**CAMPAGNA MOBILE PER IL RECUPERO DI MATERIALI INERTI CON IMPIANTO MOBILE  
AUTORIZZATO**

**DEMOLIZIONE FABBRICATO SITO IN VIA MARTIRI DELLA LIBERTA' 74**

**STUDIO PRELIMINARE AMBIENTALE**

**NOTA TECNICA DI INTEGRAZIONE**

**Figura 2: indicazione dell'area con predisposizione di eventuali sistemi integrativi per abbattimento polveri**

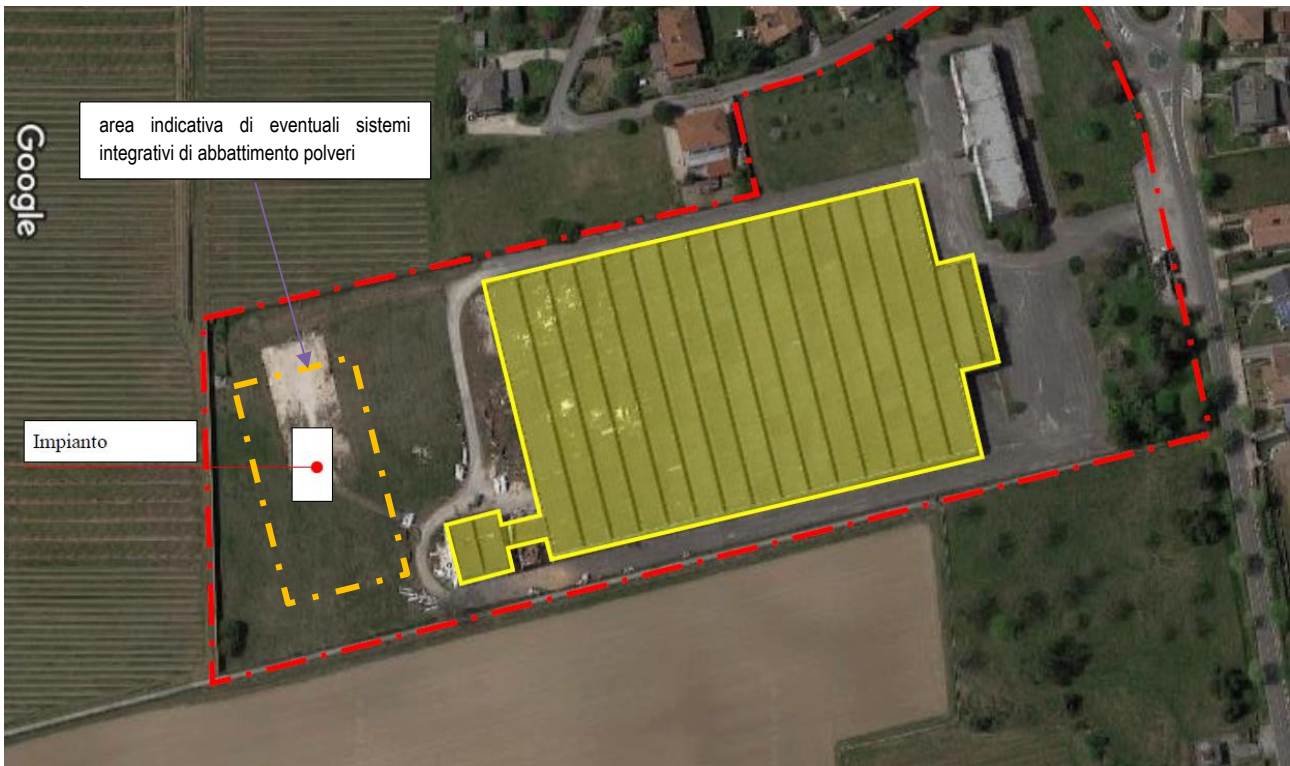
### **3.2.1 Relativamente al sistema di nebulizzazione con acqua per la mitigazione delle polveri, si chiede di identificare su tavola i punti o le aree che verranno attrezzate allo scopo**

Come in precedenza evidenziato, ove necessario, si installeranno, ad integrazione del sistema di abbattimento delle polveri in dotazione all'impianto di frantumazione, sistemi integrativi quali cannoni che saranno posizionati in prossimità del frantoio con direzione di flusso opposta alla direzione del vento.
